进贤县人民医院新院区 核技术利用项目环境影响报告表 (报批稿)

附件17 进贤县人民医院新院区核技术利用项目环境影响报告表函审意见

图 8-1 监测点位图1

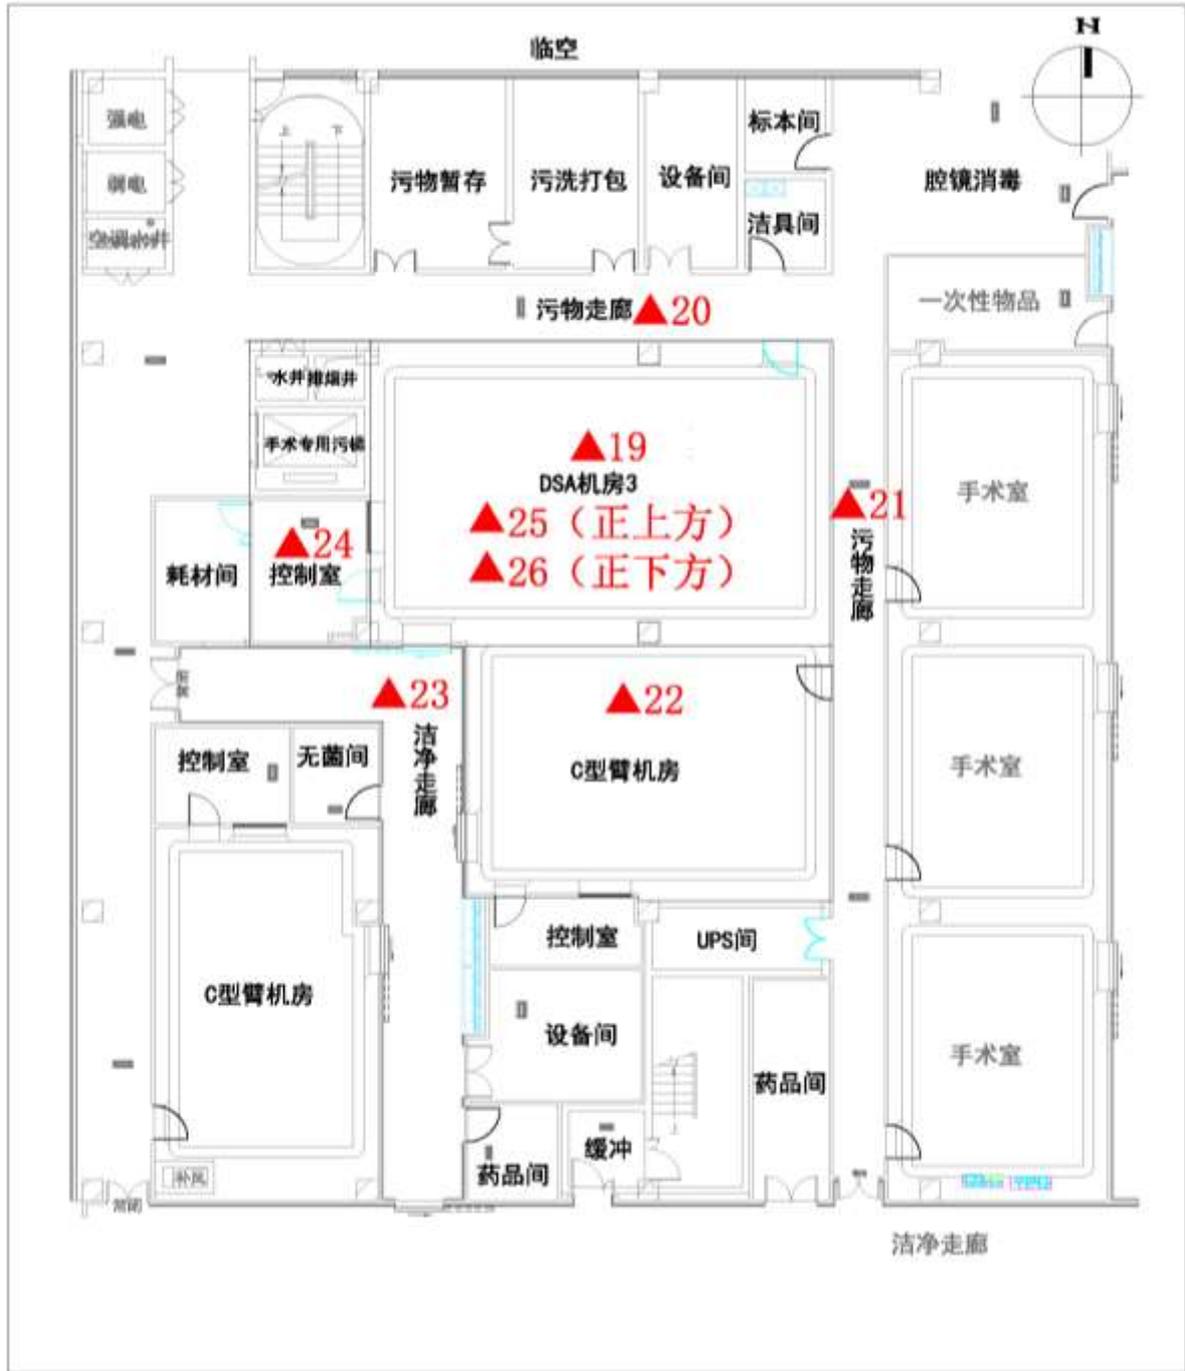
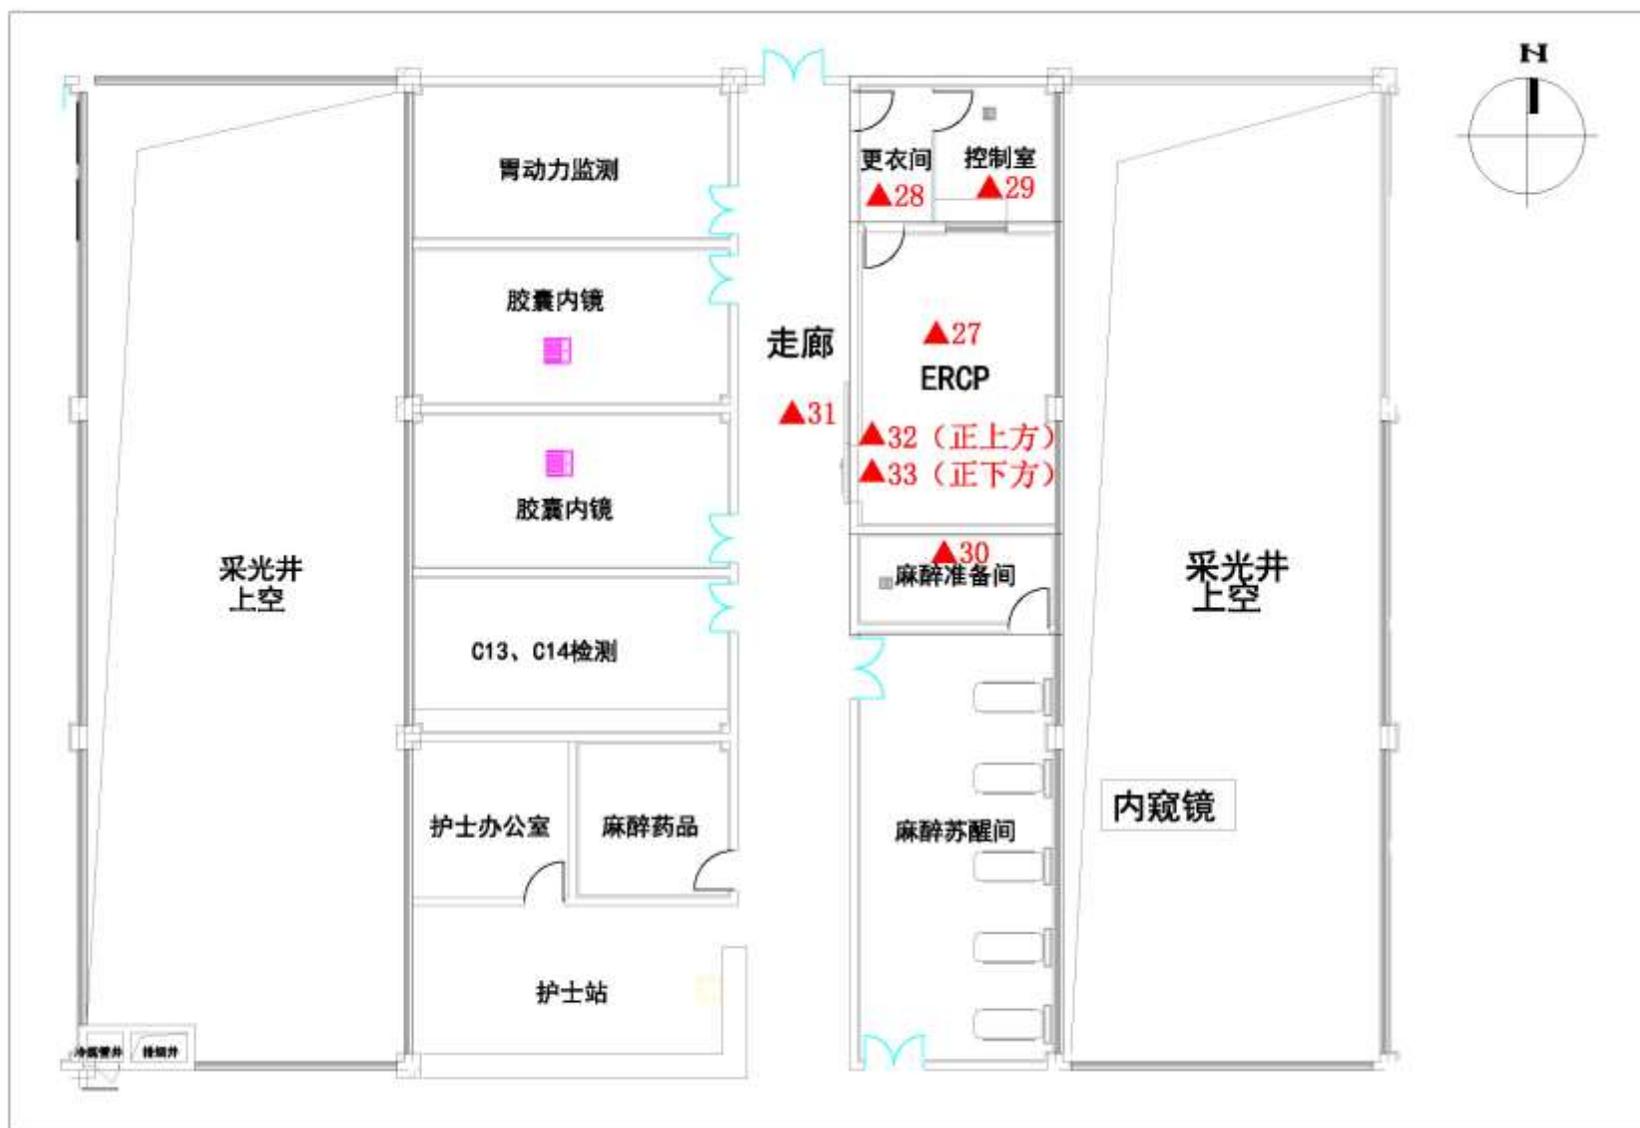
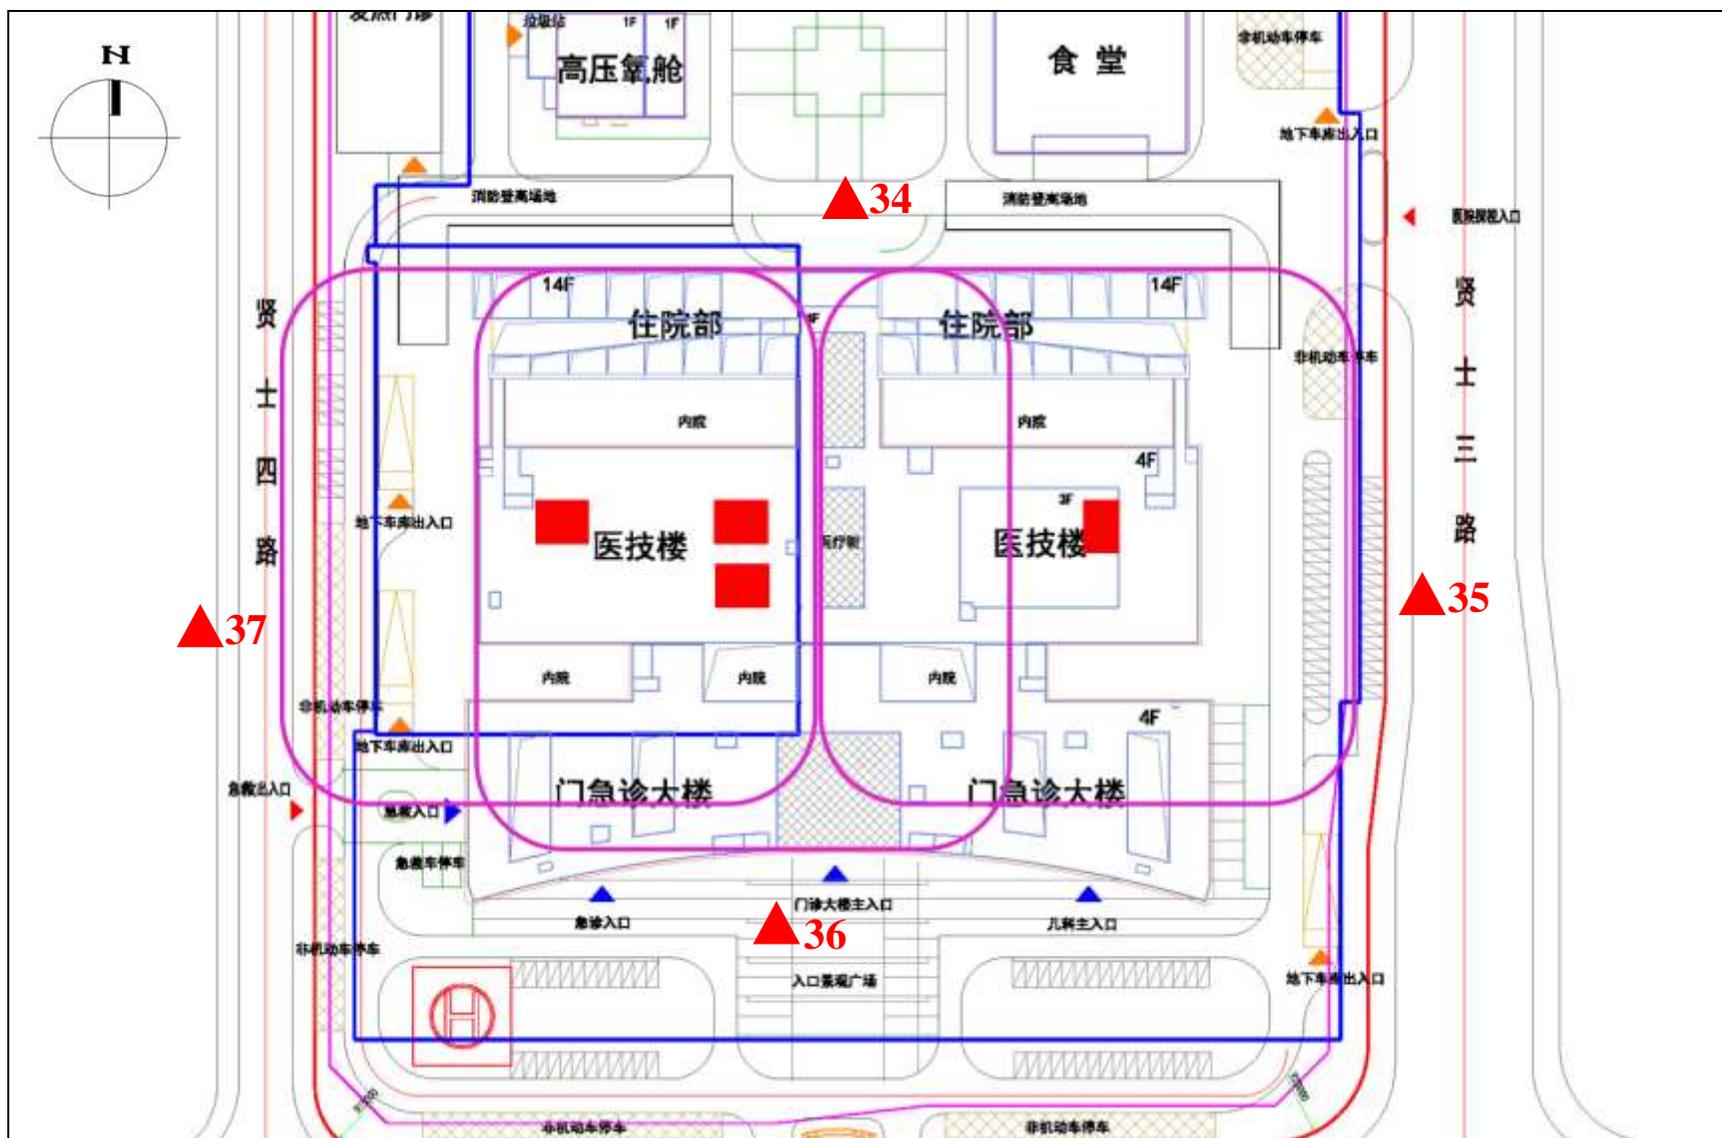
序号	专家意见	修改内容及页码
		可上岗，离职体检结论可以离岗方可离岗，在职辐射工作人员每两年参加一次职业健康体检。”。
6	P39页监测结果未注明是否扣除宇宙射线响应值，否则不符合HJ61的规定，无法与环境本底值比较。	已在P37中明确：“本次检测结果已扣除宇宙射线响应值，本次使用仪器宇宙射线响应值为 $35.3 \pm 3.18 \text{ nGy/h}$ 。”，监测报告见附件14。 由监测结果可知：进贤县人民医院新院区拟建场所周边室内 γ 辐射剂量率平均值在 $59.8 \sim 81.4 \text{ nGy/h}$ 之间，在南昌市室内环境天然放射性本底范围内（南昌市室内环境天然放射性本底范围为 $58.1 \sim 134.3 \text{ nGy/h}$ ，摘自国家环境保护局1995年8月编制的《中国环境天然放射性水平》）。 进贤县人民医院新院区拟建场所所在医技楼外 γ 辐射剂量率在 $64.7 \sim 73.6 \text{ nGy/h}$ ，在南昌市室外环境天然放射性本底范围内（南昌市室外环境辐射天然放射性范围为 $27.9 \sim 86.4 \text{ nGy/h}$ ，摘自国家环境保护局1995年8月编制的《中国环境天然放射性水平》）。
7	P45页最后一行拟设置15名工作人员，与P16页20名工作人员不一致。	本项目共设置20名辐射工作人员，P43中15人为DSA辐射工作人员，P47中5人为ERCP辐射工作人员。
8	P52页，工作场所分区图中，换床间错划成控制区。建议机房门外和墙外30cm内宜划为监督区。	①已修改DSA机房1、2工作场所分区图，将换床间划为监督区，详见P50。 ②按照江西省生态环境厅辐射处要求，参照浙江和江苏的做法，只需将机房周边的辐射工作场所功能用房（如控制室、设备间等有实体边界的房间）划为监督区，机房外30cm范围和楼上楼下等区域可不划为监督区。
9	P53页图中能看到C形臂等机房，医院整体搬迁，会涉及原三类射线装置的搬迁，应在报告中说明三类射线装置将办理登记表备案手续。（实际上宜合并到报告表一起评价，否则应避免拆分项目嫌疑）	已在P2中明确：“目前医院正在装饰装修阶段，待项目竣工后，医院将整体搬迁至新院区，涉及到III类射线装置搬迁将办理登记表备案手续，需要做环境影响登记表的III类射线装置等内容医院另行备案登记，此报告不进行评价。”。
